1. 出戸西方断層の北端評価

1-1. 今泉ほか編(2018)活断層詳細デジタルマップ[新編]が示す「出戸西方断層帯」に係る調査

③「活断層」北端付近の地質データ拡充(段丘面区分更新前後表)

2019.9.18 第302回審査会合時

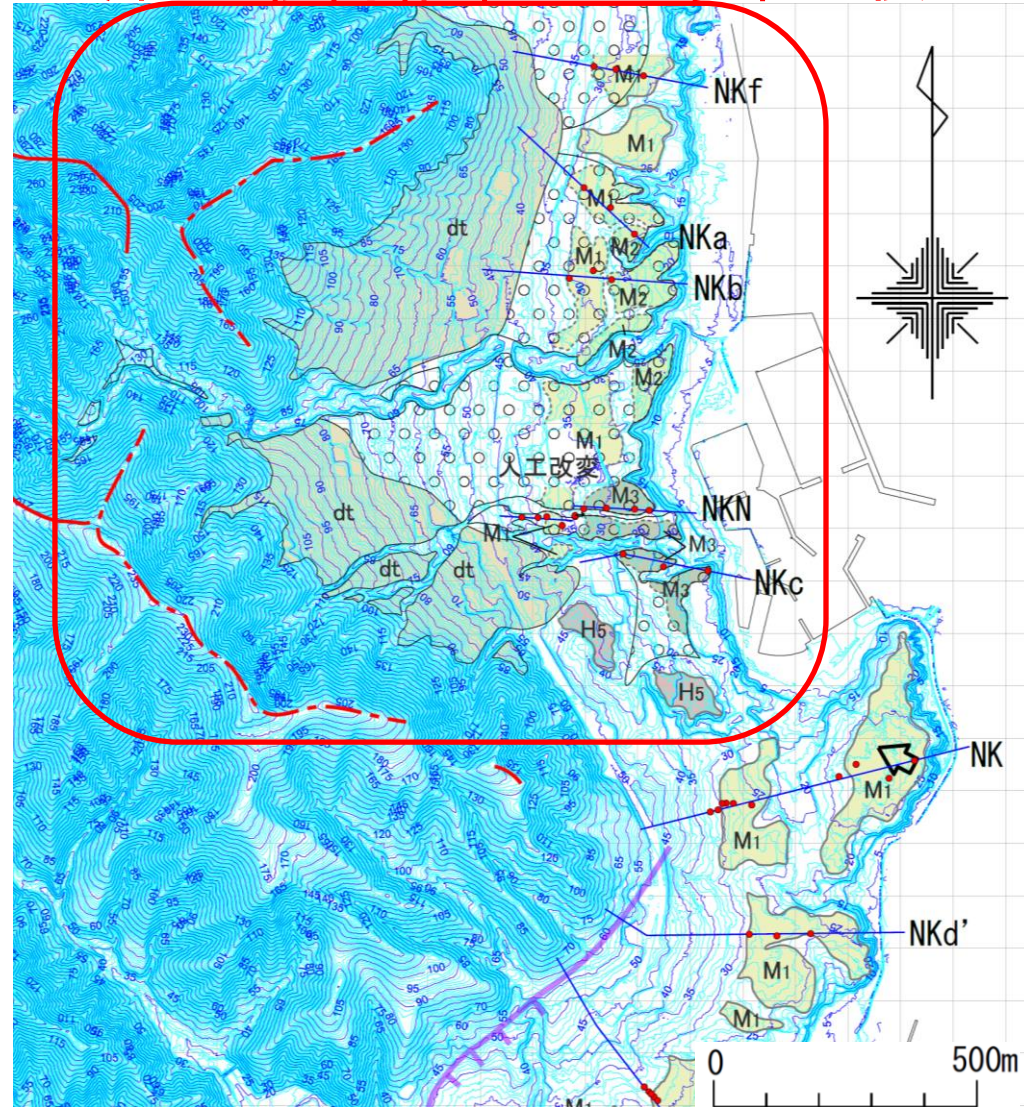
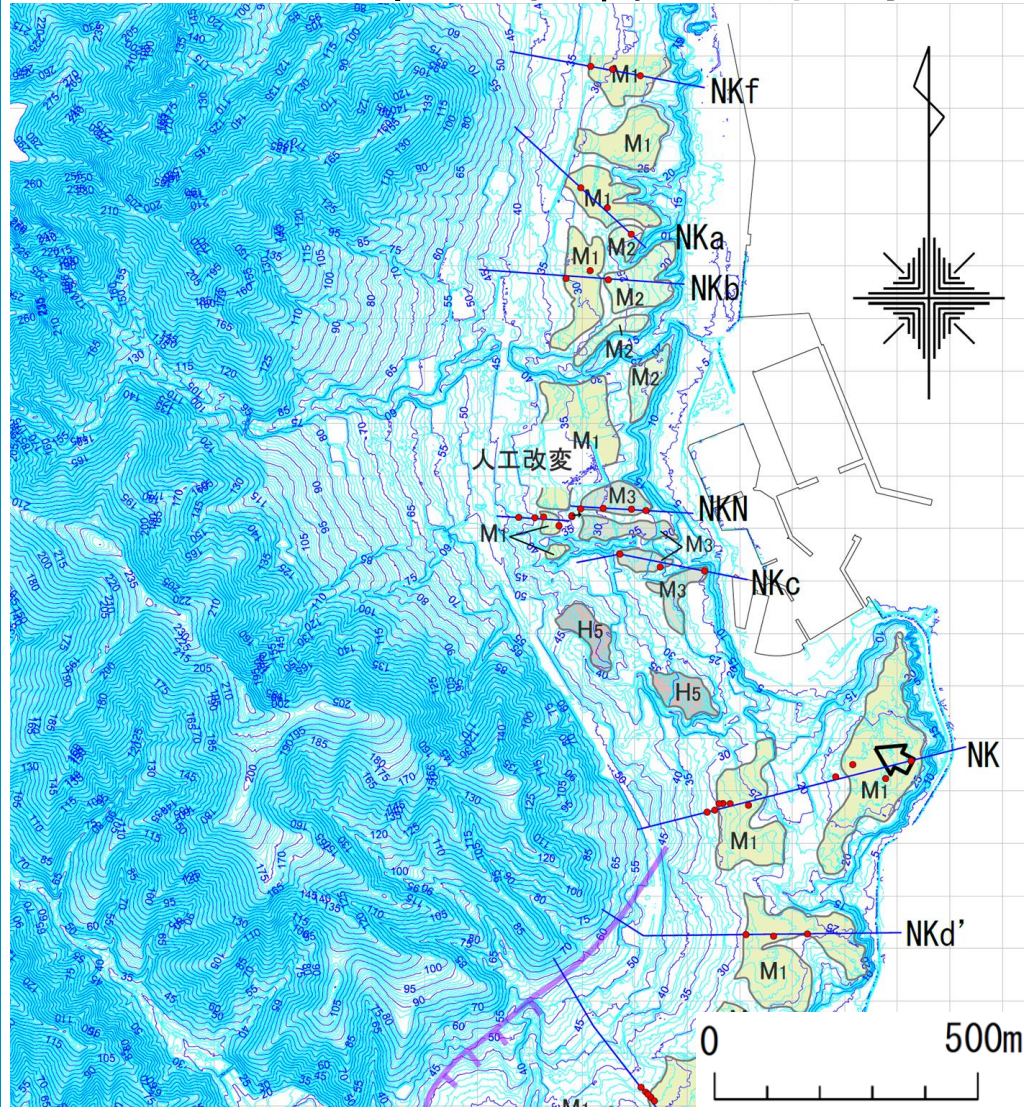
・コメントNo.5に基づく地形・地質構造発達過程の整理・検討結果から、段丘面区分の見直しを行った。

・見直し結果は左図のとおりであり、大規模崩壊により海成段丘面分布域が厚く被覆されている今回の調査範囲においては、「M₁面」などと段丘面として表記していたが、左図に○印で囲った区域を「古期扇状地堆積層の分布域」として識別し、段丘面を覆う範囲については、○印が重なるように図示し、認定・表現の適切化を図った。

大規模崩壊地形周辺のアナグリフ画像
※国土地理院の空中写真(1969年撮影、TO697Y-C15-5、6)を使用して作成した。

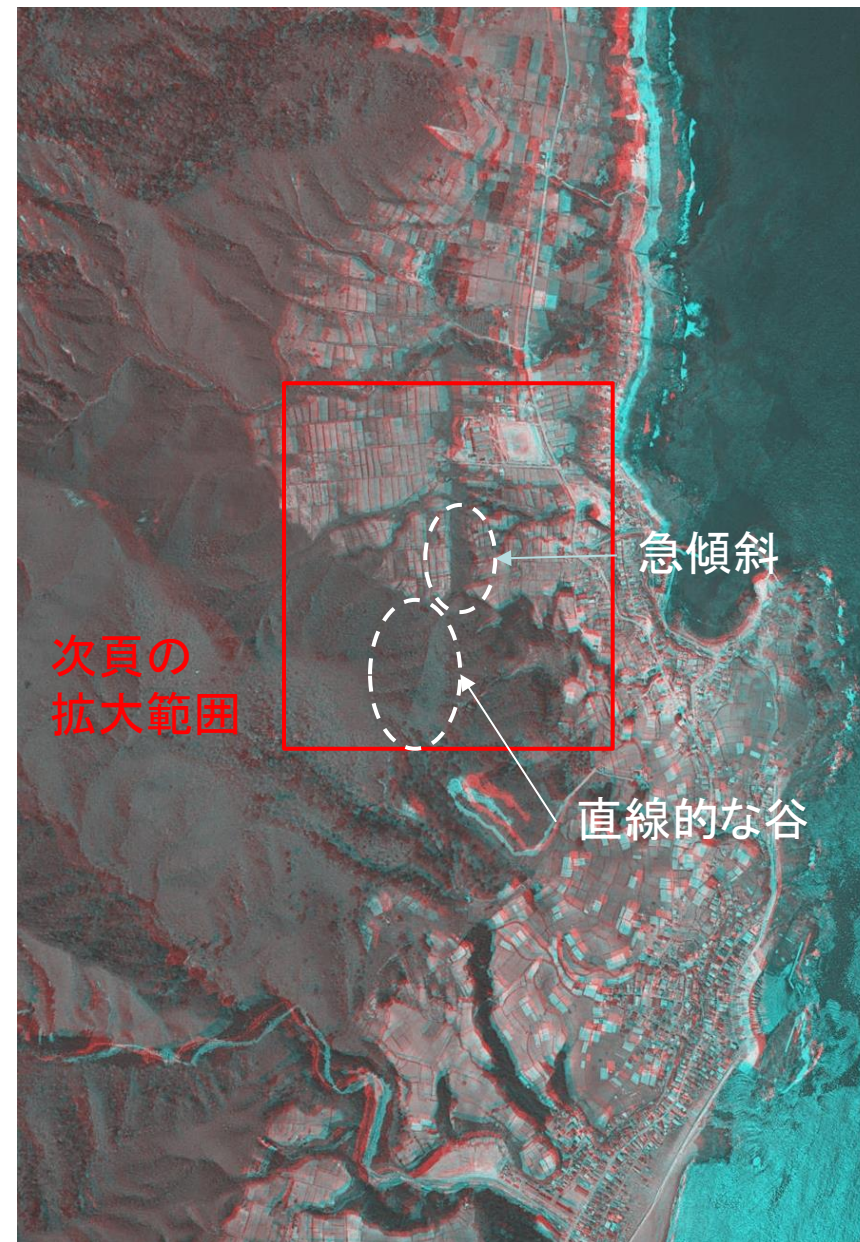
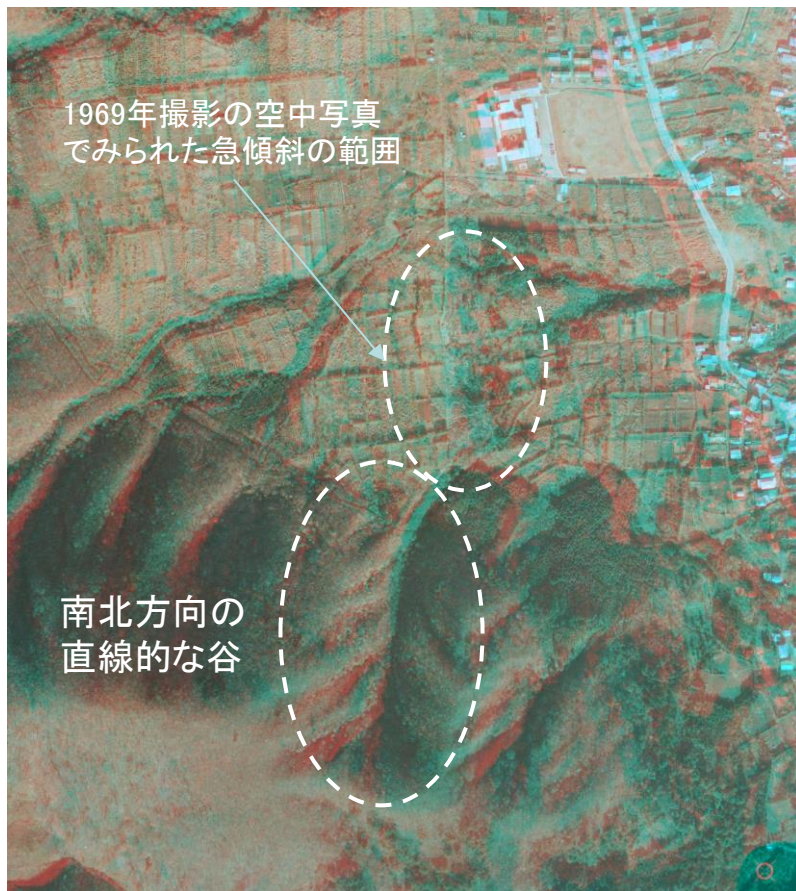
- ・大規模崩壊地形と称する崖錐や扇状地からなる斜面の南部にご指摘の急傾斜(アナグリフ画像の破線内)が認められる。また、急傾斜の南方には南北方向の直線的な谷(アナグリフ画像の破線内)が認められる。
- ・1969年撮影の国土地理院空中写真は縮尺2.5万分の1であり、急傾斜付近は林地が南北に分布しているため、原地形は不明瞭である。

⇒したがって、より大縮尺(8千分の1)である1975年撮影の空中写真、2009～2010年の航空レーザー測量による赤色立体地図を用いて詳細な地形を判読した。

急傾斜と直線的な谷のアナグリフ画像
※国土地理院の空中写真(1975年撮影、CTO7514-C6-18、19)を使用して作成した。

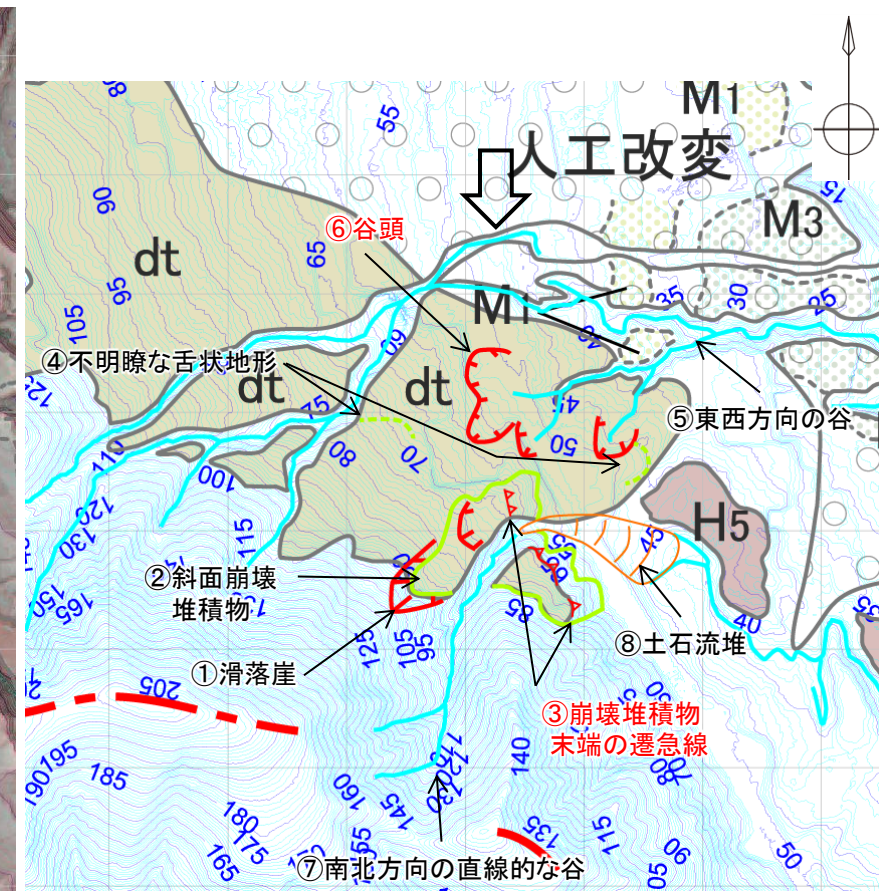
- ・1969年撮影の空中写真にみられた急傾斜の拡大図を示す。
- ・崖錐(dt)分布範囲の微地形を詳細に判読すると、『①滑落崖』を伴う『②斜面崩壊堆積物』(緑色範囲)が認められ、急傾斜の南半部は『③崩壊堆積物末端の遷急線』に対応する。
- ・そのほかにも、崖錐(dt)分布範囲には、『④不明瞭な舌状地形』が複数認められることから、当該地域の崖錐(dt)は、斜面からの落石の積み重なりのみならず、小規模な斜面崩壊に起因する堆積物や土石流堆積物も含めて積み重なった地形であると考えられる。
- ・急傾斜の北半部は『⑤東西方向の谷』支流の『⑥谷頭』に対応する。(現在は国道が横断しており、赤色立体地図では判読できない)
- ・これらの急傾斜には直線性は認められず、河川の系統的な屈曲等の変動地形は認められない。
- ・なお、『⑦南北方向の直線的な谷』から注ぐ沢の流下方向は、『⑧土石流堆』が分布する谷口付近で南東方向に転じている。これは『②斜面崩壊堆積物』によって流路を閉塞されたことに起因すると考えられる。

NK-1孔 深度 8.75~9.00 m : **火山礫**部分の典型的な箇所の偏光顕微鏡写真
上(a):開放ニコル 下(b):直交ニコル

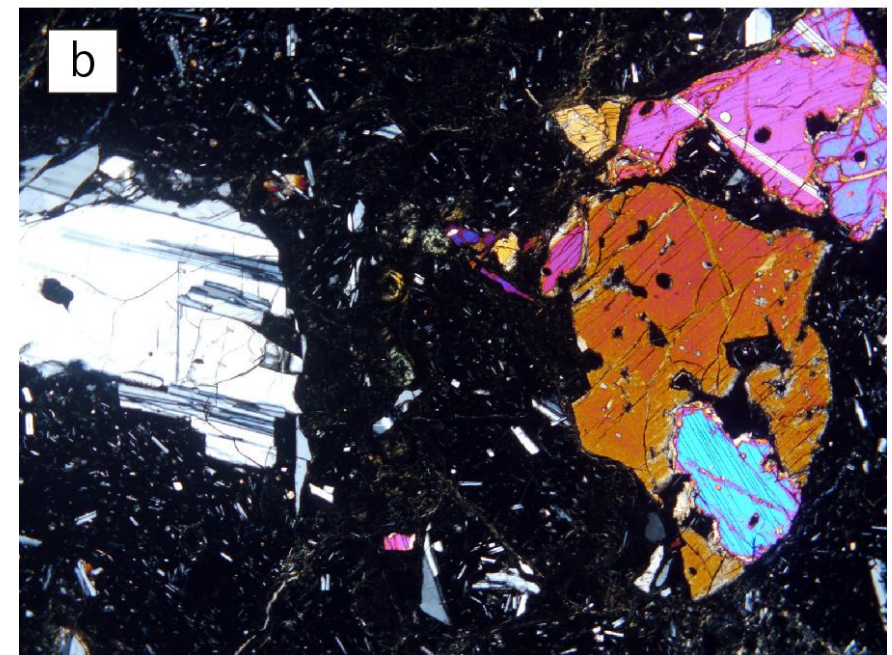
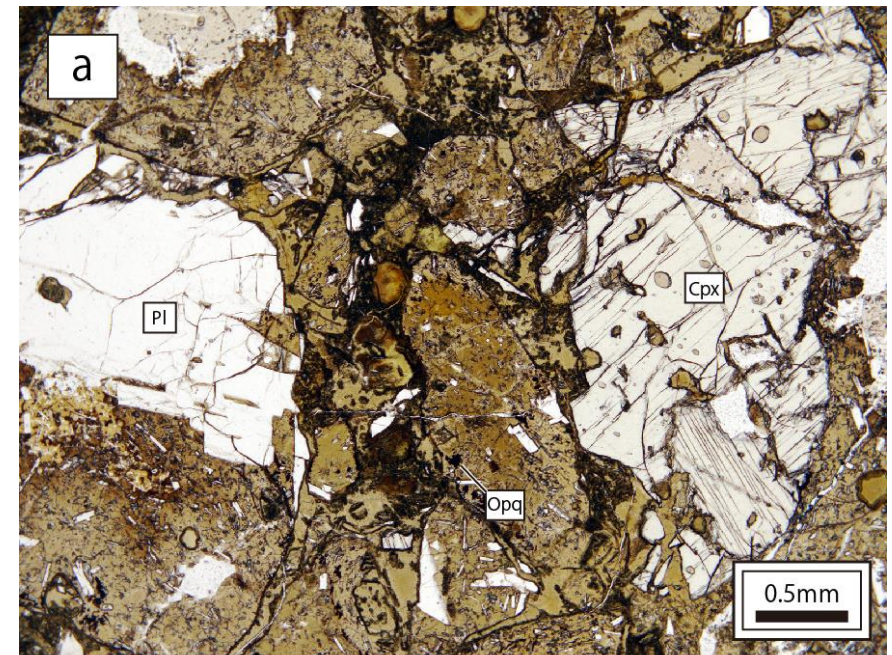
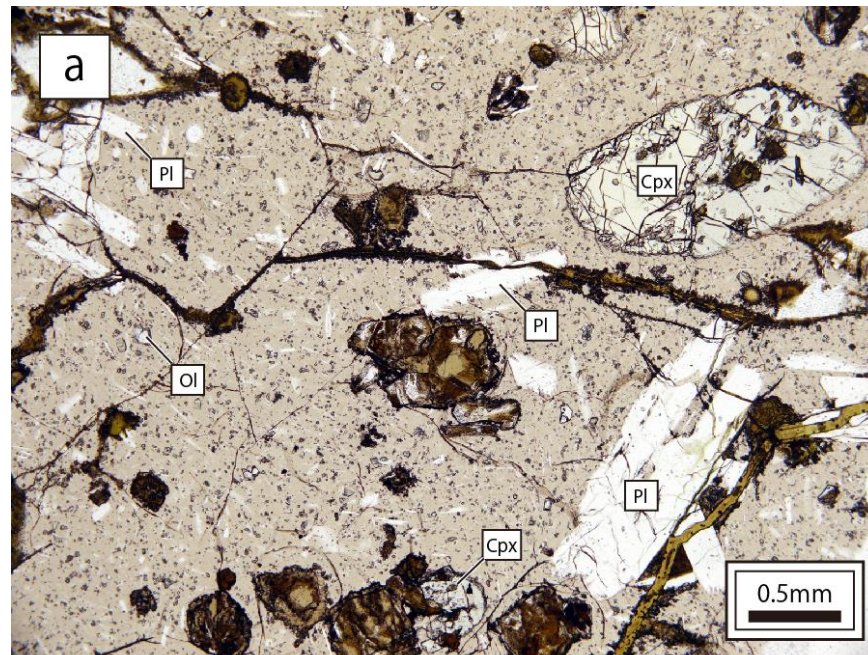
・薄片観察の結果、当該試料は玄武岩と鑑定された。このため、当該孔のボーリングコアの色調を参考に、中山崎調査範囲における他のボーリングコアを見直した結果、NK測線以南に分布する泊層については玄武岩に見直した。

帯磁率測定結果

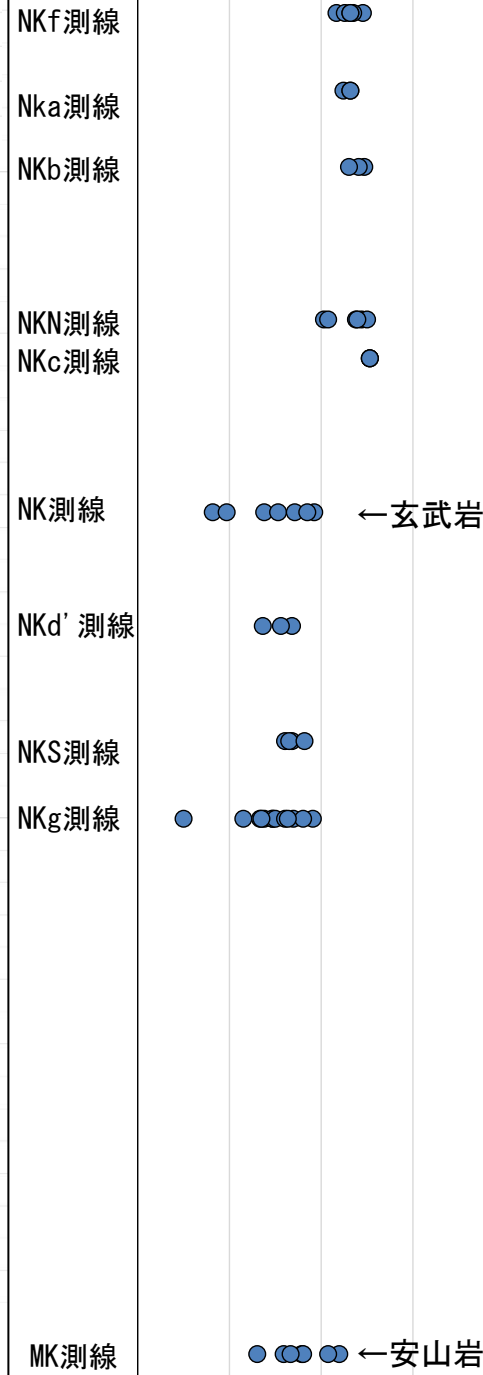
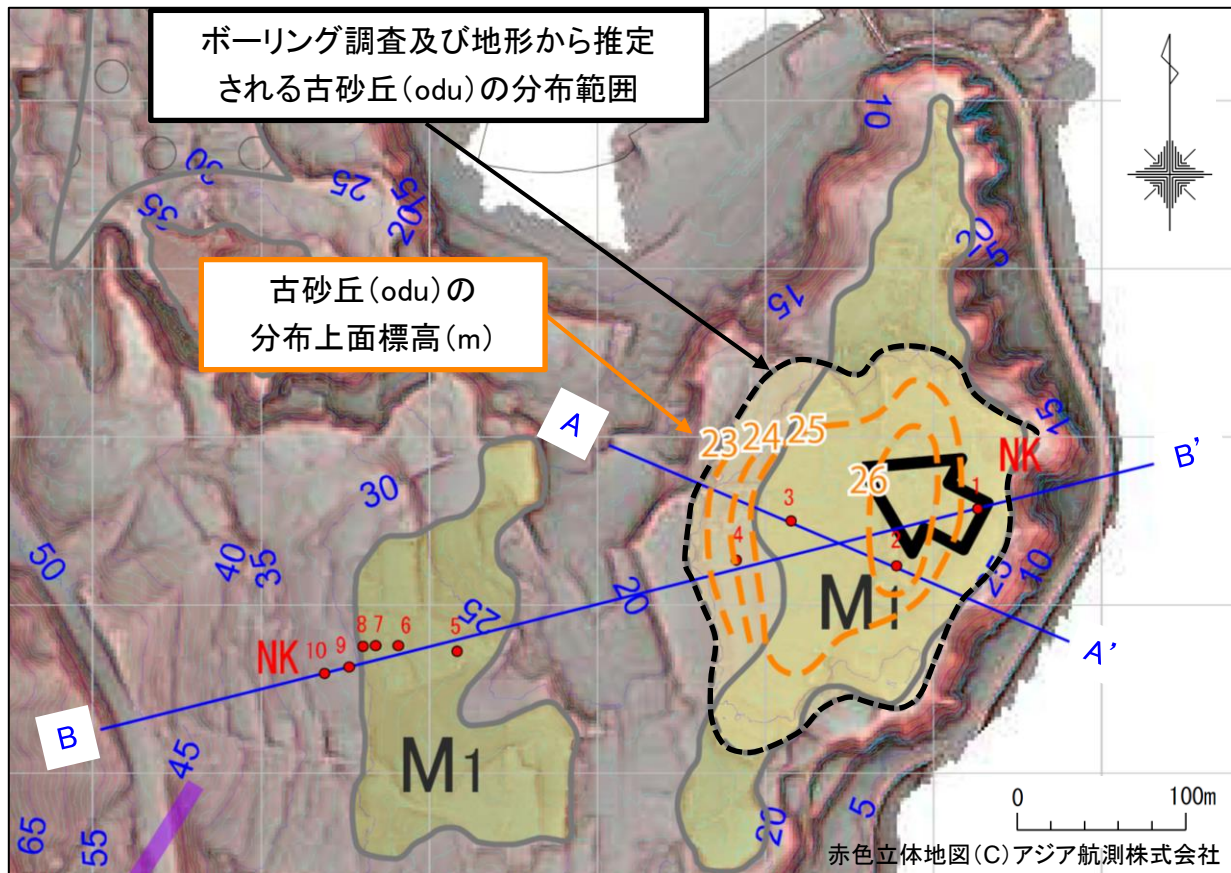
- ・中山崎周辺の火山岩からなる泊層について帯磁率を測定した。
- ・薄片観察で玄武岩であると確認したNK-1孔では帯磁率は0.68~3.54 ($\times 10^{-3}$ SI)、安山岩であると確認したMK-1孔では帯磁率は2.07~16.20 ($\times 10^{-3}$ SI)である。
- ・そのほかの孔も含めると、概ね $10^{-3} \sim 10^{-2}$ (SI)のオーダーでバラついてはいる。
- ・玄武岩と安山岩とでは有意な差は見られなかった。

- ・薄片観察の結果、NK-1孔の試料は玄武岩と鑑定され、MK-1孔の試料は安山岩と鑑定された。
- ・玄武岩と安山岩とでは帯磁率に有意な差は見られなかった。
- ・したがって両孔の試料の色調を参考にコアを見直した結果、NK測線からNKg測線までの泊層を玄武岩に見直した。

③ NK測線における傾動の否定に関する記載の充実

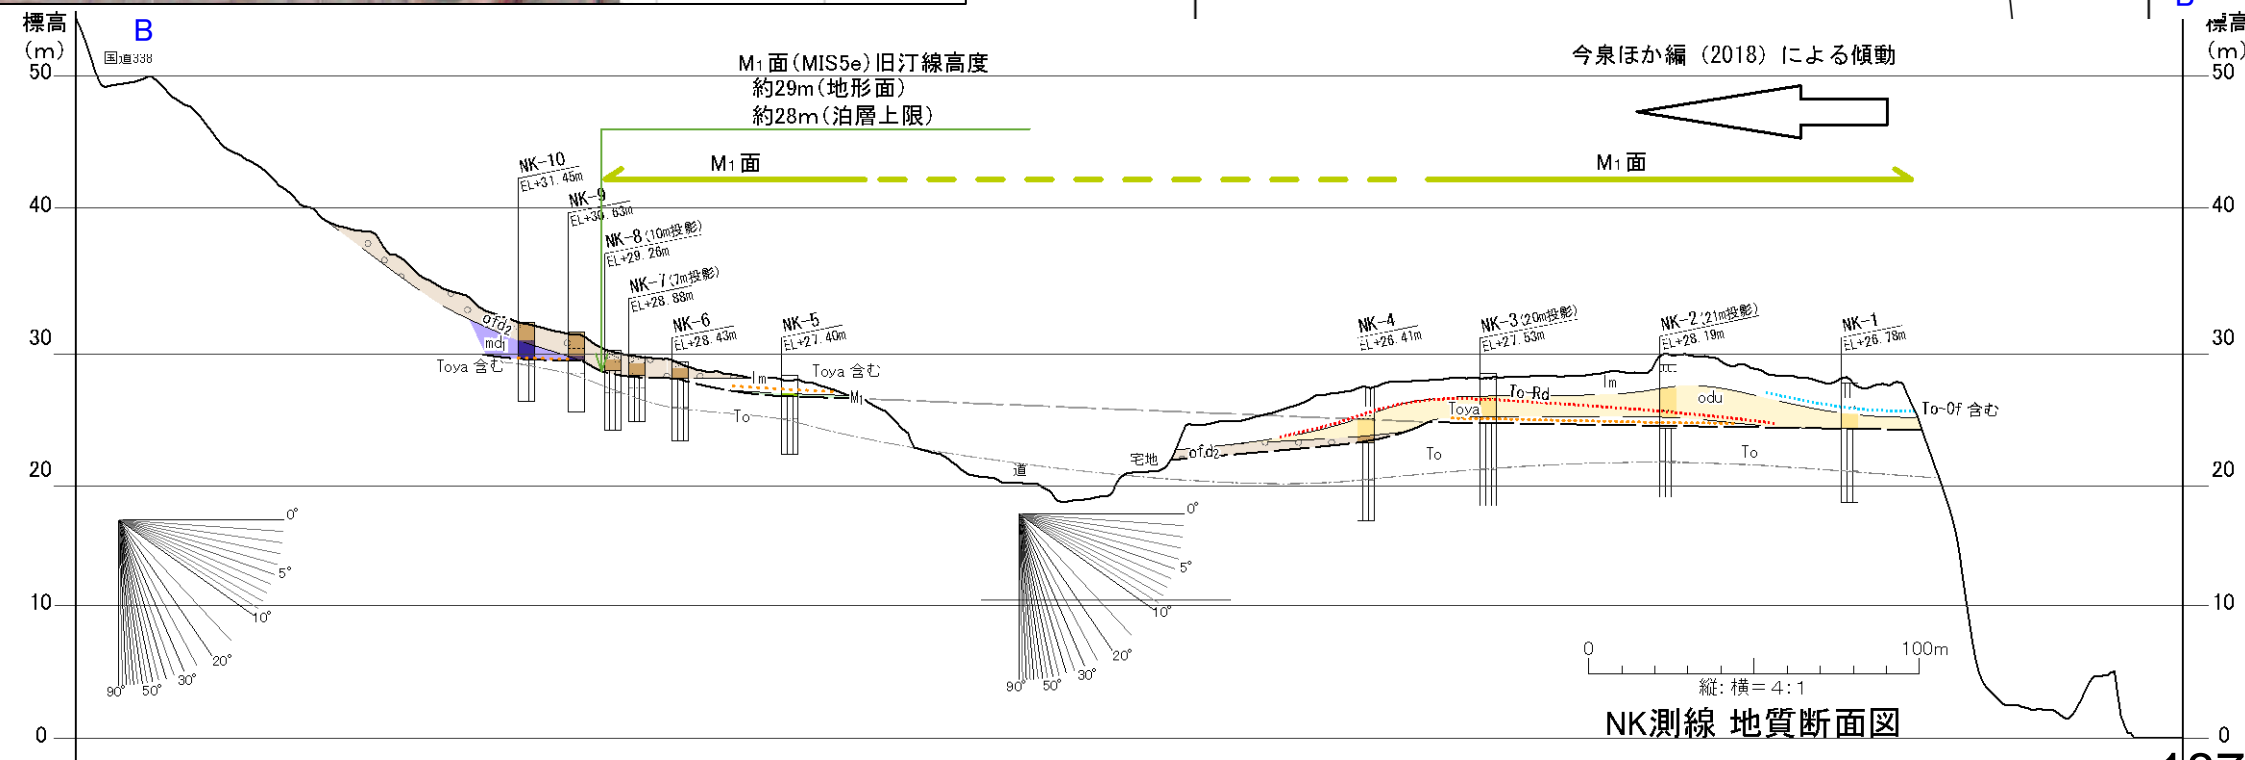
・これまで示してきたNK測線地質断面図(前頁のB-B' 測線)に加え、今泉ほか編(2018)による傾動の矢印マークに平行に、NK-2孔とNK-3孔とを結んだ地質断面図(前頁のA-A' 測線)を作成した。そして、両測線における古砂丘(odu)の上面標高に基づき、古砂丘(odu)上面の等高線図を作成した。

⇒以上から、泊層の上限はほぼ平坦から海側に緩く傾斜しており、傾動を示唆する地形は認められない。

今泉ほか編(2018)による傾動は、NK-4孔付近におけるM₁面の浸食地形と古砂丘堆積物(odu)の高まりからなる、やや西傾斜の地形面範囲を判読している可能性がある。
